**Oggetto: osservazioni inerenti le integrazioni allo studio di impatto ambientale e alla domanda di autorizzazione integrata ambientale “dell'impianto di recupero di energia da incenerimento di rifiuti non pericolosi in località Case Passerini nel Comune di Sesto Fiorentino (FI)” presentate il 2.12.2013 dalla società Q.tHermo.**

Le note che seguono contengono osservazioni alla istanza presentata il 17.04.2013 dalla società Q.thermo ed integrata con nota del 2.12.2013 all'esito della Conferenza dei Servizi del 3.09.2013.

Le note vengono presentate a nome e per conto delle seguenti associazioni : Coordinamento dei Comitati Toscana Centro, WWF Toscana, Medicina Democratica Onlus, Italia Nostra.

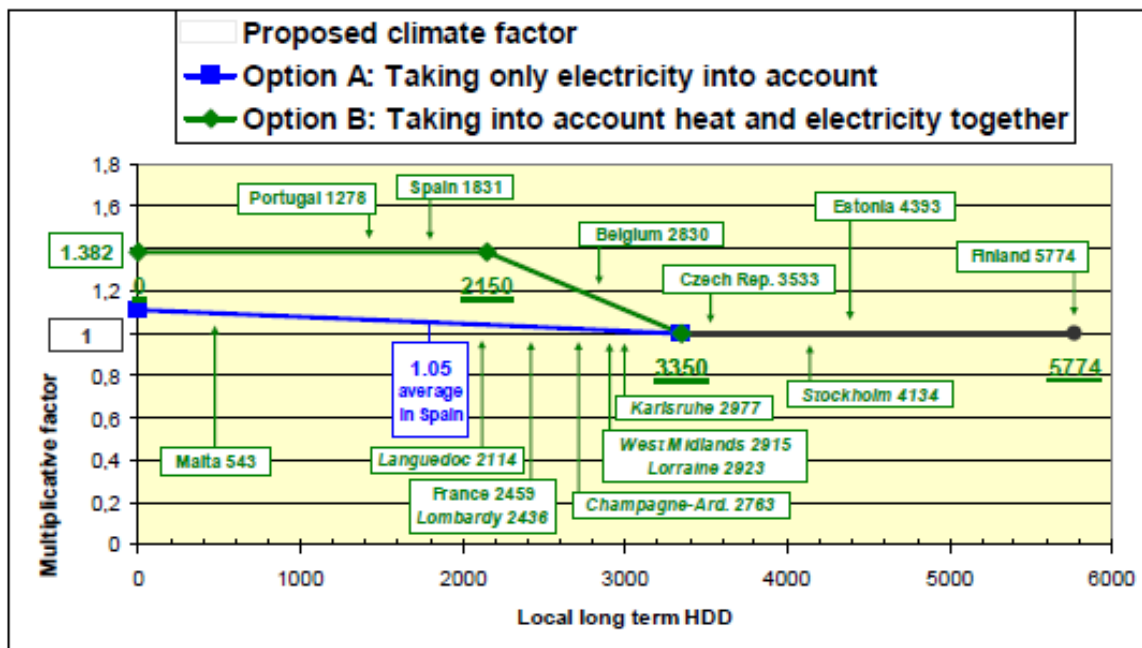
Lo studio riporta infatti un grafico in cui viene mostrato l’effetto delle due opzioni sui valori di KC ricavabili per diverse aree europee.

Come è possibile vedere dalla figura, utilizzando l’esempio più vicino ivi riportato (la Lombardia), a fronte di un valore di HDD di 2.436 (valori medi ultimi 10 anni da dati Eurostat) con l’applicazione della prima opzione (formula solo energia elettrica) il fattore KC sarebbe pari a 1,03,

Il documento ESWET si chiude (più avanti si torna su tale aspetto) esprimendo la preferenza per la formula contenuta nella opzione B, scartando la opzione A come pure la opzione “nessuna modifica” e non prendendo in considerazione altre opzioni.<sup>28</sup>

**Figure 3.12 a and b: Lower HDD threshold 1) (red line) first assessment based on the French regional heat demands 2) (blue line) final assessment taking into account the political will in Emilia Romagna – See Figures 3.3 and 3.9**

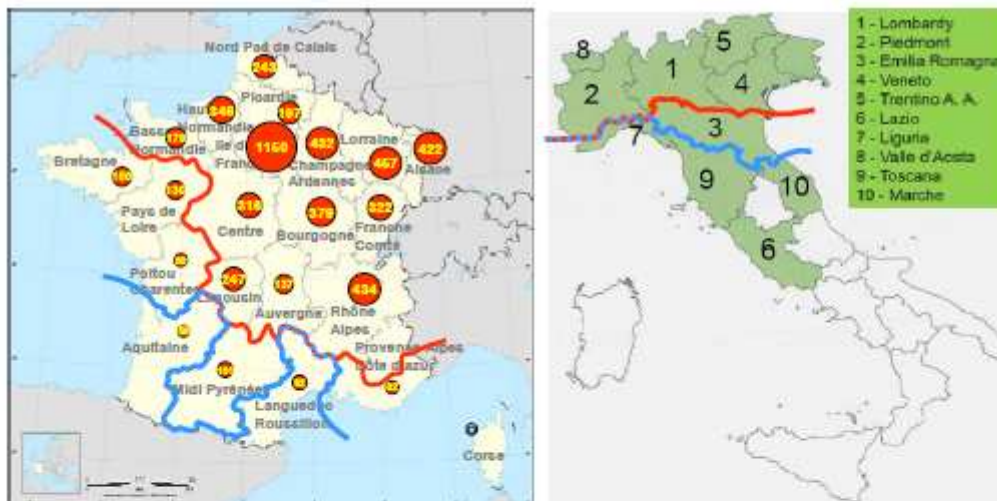
Lo studio ESWET, sulla base dei dati raccolti e delle caratteristiche dei distretti, conclude proprio che la linea di confine suddetta ovvero la soglia di 2.150 (in approssimazione del valore di 2.177 medio registrato) distingue la seconda zona (clima intermedio) che include, per l'Italia, Lombardia, Piemonte, Veneto dalla terza zona (clima caldo) che inizia proprio con l'Emilia Romagna fissando proprio il valore di HDD discriminante l'una o l'altra zona il valore 2.150.

Si riporta per comodità l'estratto dello studio in questione sull'argomento (p. 55 v. allegato 2).
